GRANSKNINGSHANDLING

SAMRÅDSREDOGÖRELSE

Detaljplan för del av fastigheten Limhamn 150:384 i Limhamn i
Malmö

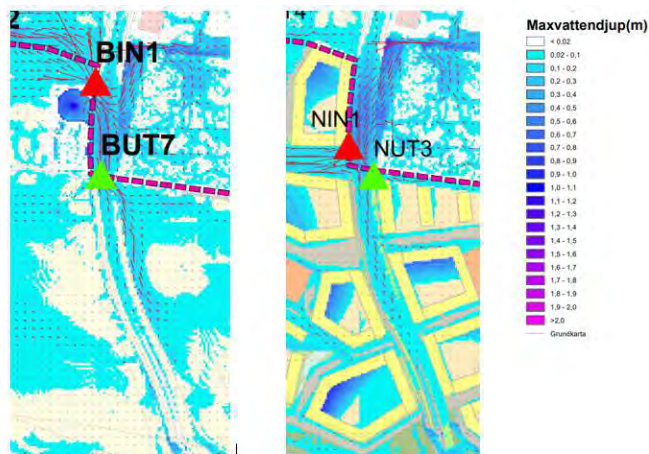
- Avloppsvatten (spill- och dagvatten) från området öster 1 (karta i sidan 45/61 i planbeskrivningen) kommer att behövas pumpas upp av fastighetsägaren såsom planförslaget och höjdsättning har föreslagits. Detta gör att området blir mycket känsligt för översvämningsproblematik och är därför inte lämpligt för bebyggelse ur ett VA perspektiv. **(3)**

Bild 2:

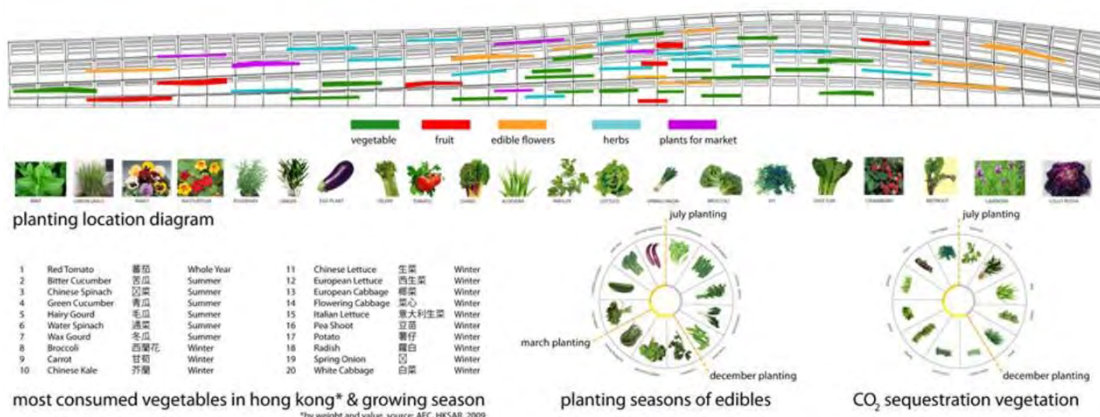
Förslaget 2: Noise Barrier. Växter som kan odlas på strukturen. Själva strukturen ska aktivt bekämpa buller från tågen. Man kan odla olika örter, växter och grönsaker. Strukturen kan

utföras med enkla linjära former (Linear Landscapes, <https://eskyiu.com/linear-landscapes/>) (2)

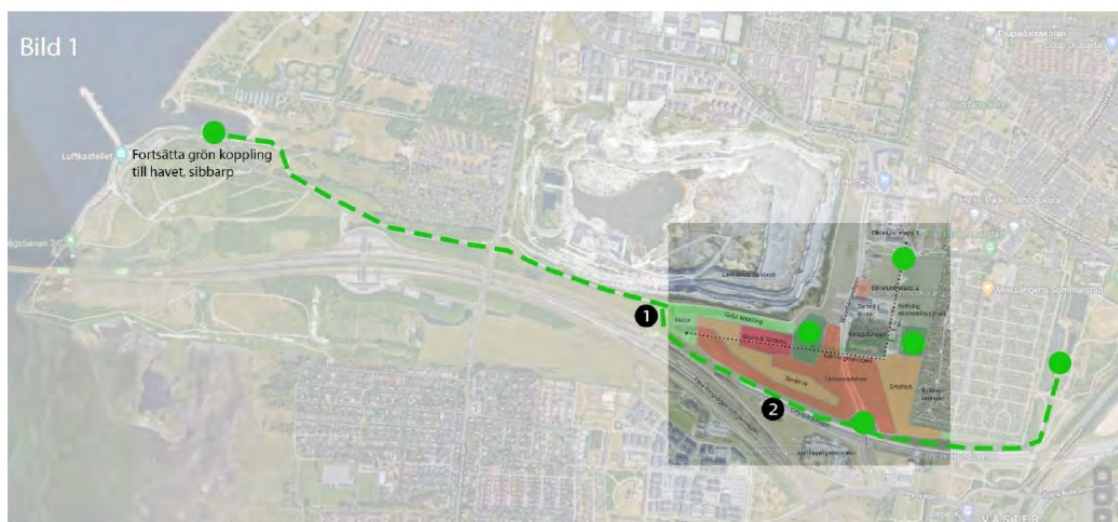
Axis som från skogsdungen leder till Natur (det så kallade Gamla grusvägen) är ett viktigt linjärt sträck. Den borde främja landskapet, fotgängare och cyklister. Sträcket borde leda till ett landmärke (till väster) som ett torg eller en park. Medan i ert planförslag är detta sträcka avbruten av ett flerbostadsblock. Synvinkel har avbrutits. Linjernas kontinuitet är oerhört viktigt därför att dessa utformar våra synpunkter och därmed permeabiliteten för stadsområdet. (3)

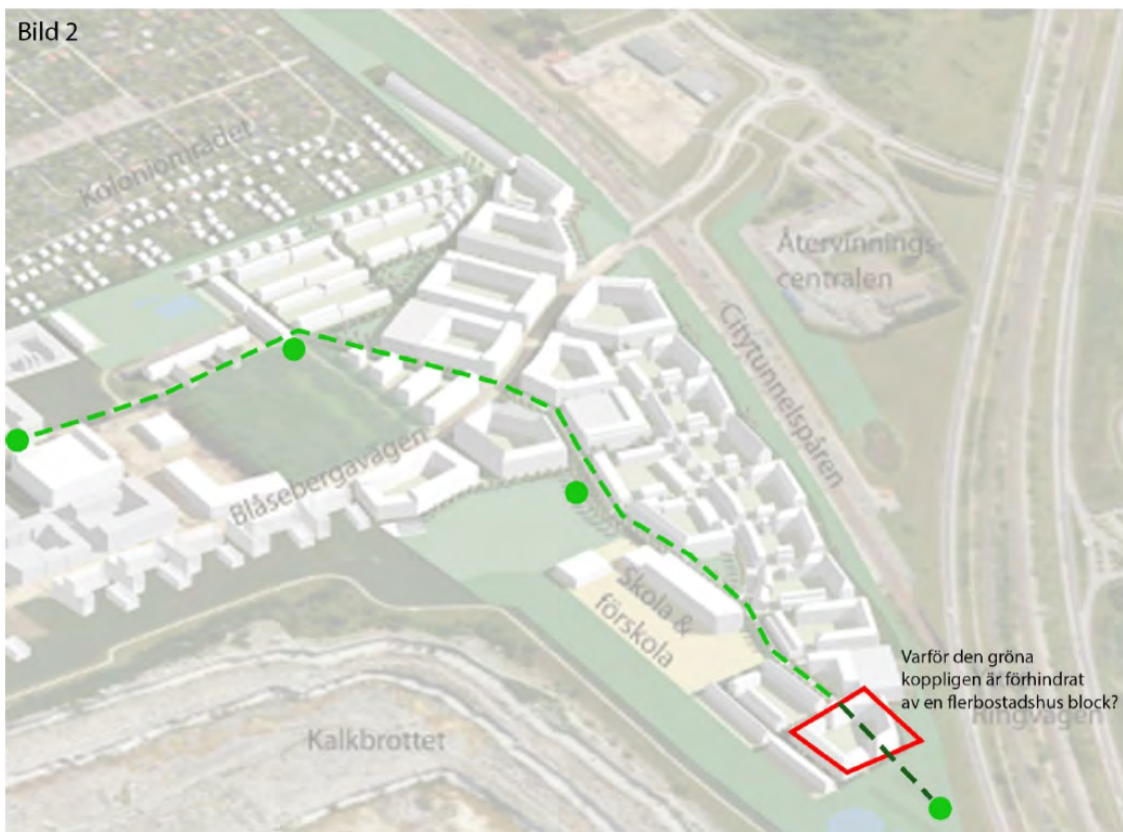
1 förslag: grön koppling bakom flerbostadshusen.

2 förslag: Noise Barrier. Växter som kan odlas på strukturen.
